**DIBATTITO PUBBLICO**  
**TORRENTE ENZA**

**Osservazione**  
**Ordine dei Geologici**  
**dell'Emilia-Romagna**

**OGGETTO:** Documento di Fattibilità delle Alternative Progettuali (DOCFAP) relativo al progetto di “Realizzazione di un invaso a scopi plurimi in ambito montano e altre azioni sinergiche per il soddisfacimento dei fabbisogni idrici della Val d’Enza nelle province di Reggio Emilia e Parma “– CUP F13F22000170008 – C.P. 148/23/00.  
Osservazioni.

Fig. 1 - Ubicazione della grotta "Giulia da Neda" nel catasto delle cavità naturali dell'Emilia-Romagna.

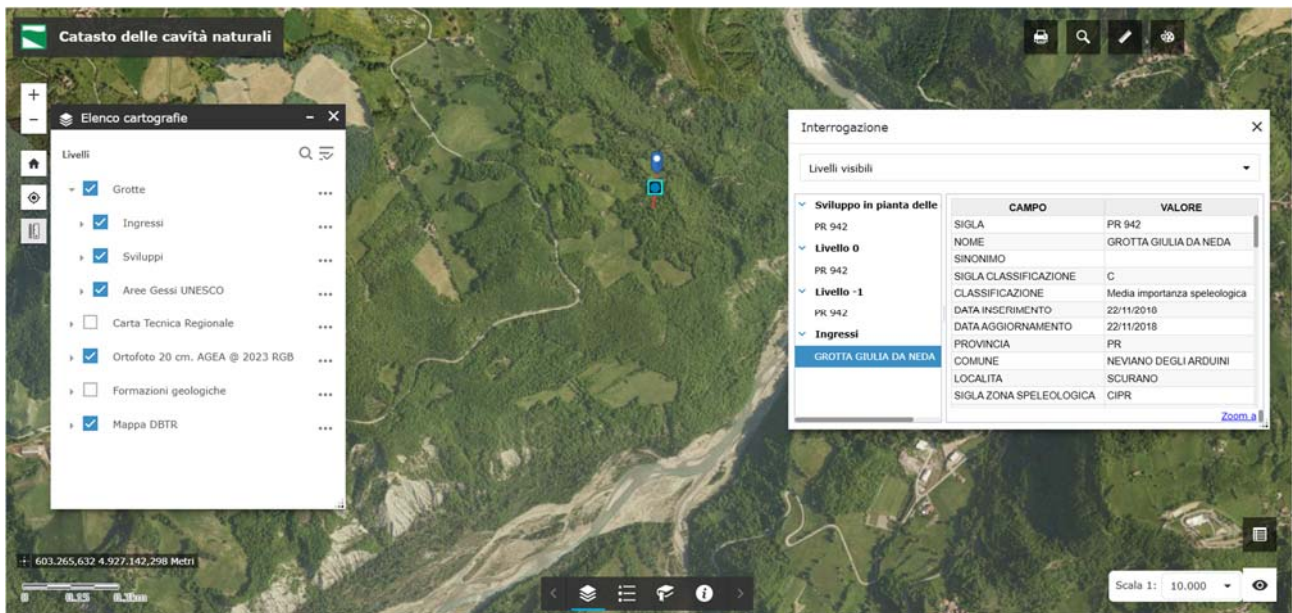
Relativamente alla galleria di deviazione, prevista in sponda sinistra, si osserva come sia suscettibile di interferire con le cavità descritte in sinistra idraulica (Grotta Giulia da Neda). Si vuole porre l'attenzione sulla sponda sinistra dell'impostazione della diga (versante parmense). Le precedenti relazioni, infatti, non mettono in evidenza particolari problematiche di dissesto come specificato nella relazione presente nell'allegato 20 al DOCFAP: *"Il sito di imposta della diga alla Stretta di Vetto presenta un assetto geomorfologico privo di evidenti forme di dissesto franoso su entrambe le spalle dell'opera di sbarramento, come già affermato nel precedente paragrafo. L'unità litologica delle "Arenarie di Vetto" ha le caratteristiche litotecniche di una roccia lapidea tenera, ma sufficientemente compatta e con poche evidenze di discontinuità significative e/o livelli pelitici di grande spessore, che potrebbero indurre crolli delle parti litoidi per erosione selettiva alla base."*

Nel catasto delle cavità naturali dell'Emilia-Romagna viene indicata la presenza, settecento metri a nord della costruzione in progetto, di una cavità denominata "Grotta Giulia da Neda", esplorata dal gruppo speleologico Gaetano Chierici che ne ha rilevato una profondità di 34 metri, uno sviluppo reale di 209 metri e uno planimetrico di circa 100m (fig. 1)

Negli studi futuri si raccomanda un'attenta valutazione del sistema di fratturazione, per determinarne la reale profondità, valutare il volume della massa in movimento e le possibili interferenze con lo sbarramento e le opere ausiliarie in progetto.

Fig. 6 -Stralcio della carta dei dissesti della regione Emilia-Romagna. Con i numeri da 1 a 3 sono indicati i dissesti che verranno brevemente descritti di seguito. Viene riportata anche l'ubicazione dello sbarramento nel progetto "Le Gazze".

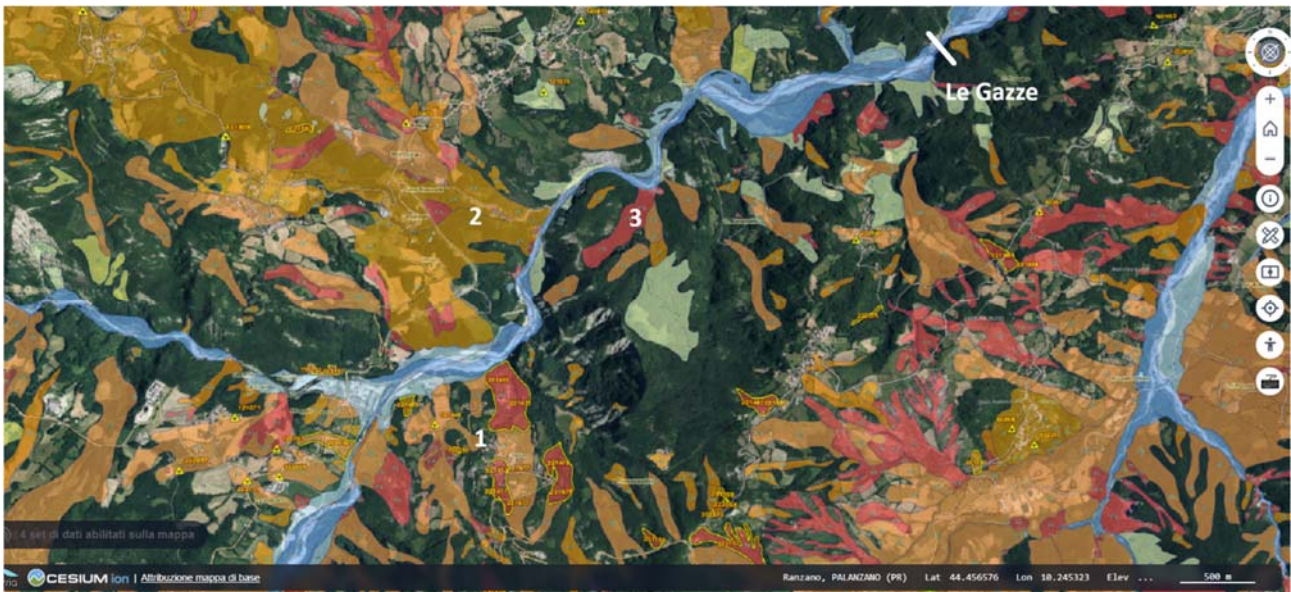
Le osservazioni riguardano tre fenomeni gravitativi di versante, indicati con i numeri da 1 a 3 nello stralcio della carta di fig. 6, che verrebbero interessati dall'invaso. Questi movimenti franosi, che non sono stati esaminati in dettaglio nell'allegato 19 al DOCFAP, hanno dimensioni tali da indurre possibili effetti negativi sul serbatoio in progetto e sugli abitati circostanti.

La frana in questione (n. 1 in fig. 6) viene citata alle pagine 76 e 77 dell'allegato 19 al DOCFAP come esempio di grande frana capace con il suo movimento di sbarrare il corso dell'Enza "Nella zona di Taviano viene segnalata una grande frana che nel 1725 ha invaso la zona destra di confluenza tra il Cedra e l'Enza, ostruendo parzialmente il torrente, formando un lago esteso per circa 1.6 km che sommerse il mulino di Selvanizza e persistette per alcuni anni" ma non è poi stata analizzata in dettaglio.

Si tratta di un vasto corpo franoso (n.2 in fig. 6) sulla sponda sinistra del T. Enza, attualmente in gran parte quiescente, che trae origine tra Monte di Botta, Zumara e Monte Guardia a quote variabili tra i 1100 e i 900m di quota. Sul corpo franoso quiescente sorgono gli abitati di Lalatta del Cardinale, Pratopiano e Campidelli.

Il movimento franoso si origina da un costone quotato 636m, posto in destra Enza, e raggiunge l'alveo a quota 420m circa (n.3 in fig. 6 e fig. 9). Pur non interessando abitati e vie di comunicazione, questo fenomeno gravitativo è particolarmente interessante poiché si origina come scorrimento traslativo il cui deposito evolve poi in una frana di tipo complesso dello

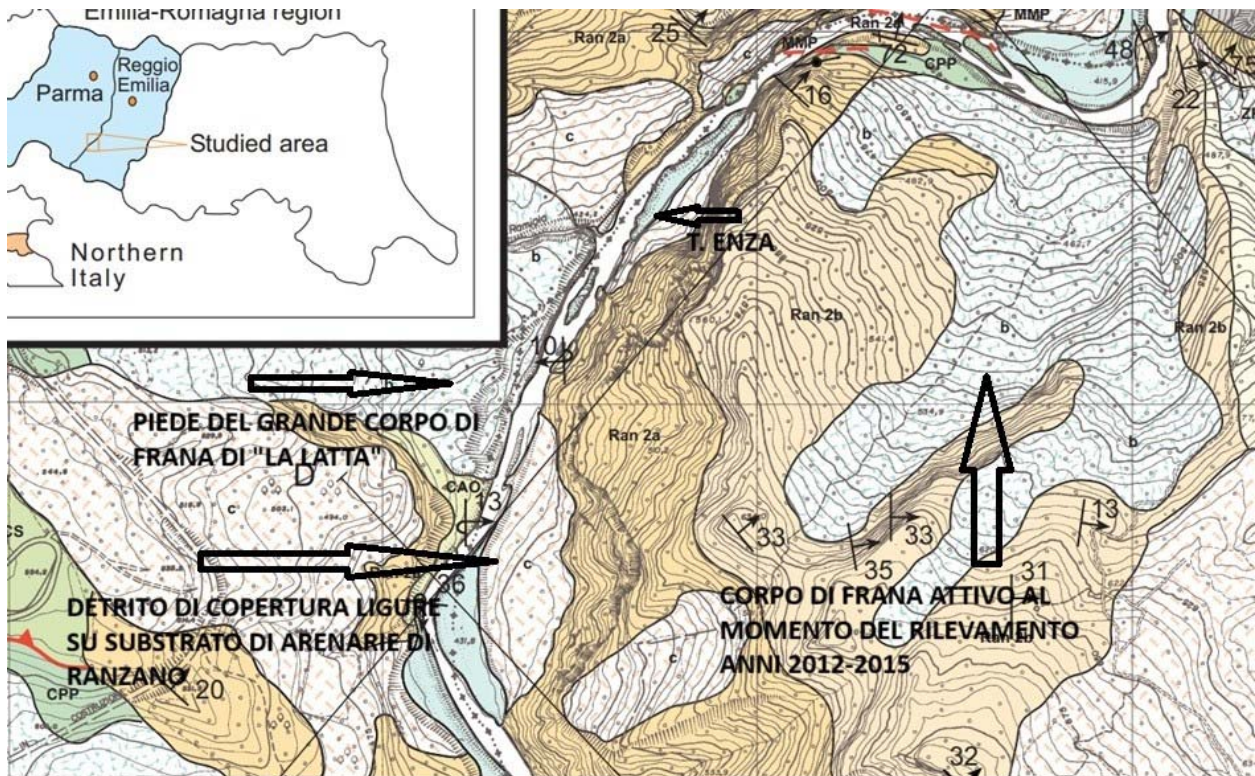
A fronte della frana, oltre l'alveo, in sponda destra, si trova un accumulo di detrito di versante di pertinenza ligure (Flysch di Monte Caio) al di sopra di un substrato composto, in tutto il versante destro, esclusivamente da Arenarie di Ranzano (fig. 9). Questo fatto potrebbe indicare che, in tempi passati, il corpo di frana abbia occluso completamente l'alveo, con la formazione di un lago a monte. Successivamente l'Enza avrebbe inciso il corpo di frana, andando ad isolare il deposito detritico in sponda destra. Non è da escludere che possa essere stata questa la grande frana che nel 1725 ha ostruito il corso dell'Enza generando il lago che ha sommerso il Mulino di Selvanizza e non quella di Taviano come riportato nel catasto delle frane dell'Emilia-Romagna. Le cronache dell'epoca infatti citano la Costa di Ranzano come luogo di distacco della frana, quindi in sinistra idrografica e non in destra come nel caso di Taviano. *"Nel 1725 circa si staccò una frana dalla Costa di Ranzano che chiuse il torrente, formando un lago lungo mezzo miglio, che sommerse il Mulino (ora zona dé il Palazzo) in destra della confluenza T. Cedra/T. Enza per vari anni"*

spessore di alcune decine di metri (fig. 10). La frana interessa la litofacies arenaceo-pelitica del Membro della Val Pessola della Formazione di Ranzano qui disposta a franapoggio con strati immergenti verso nord est ed inclinati di 30/35 gradi (fig. 9).
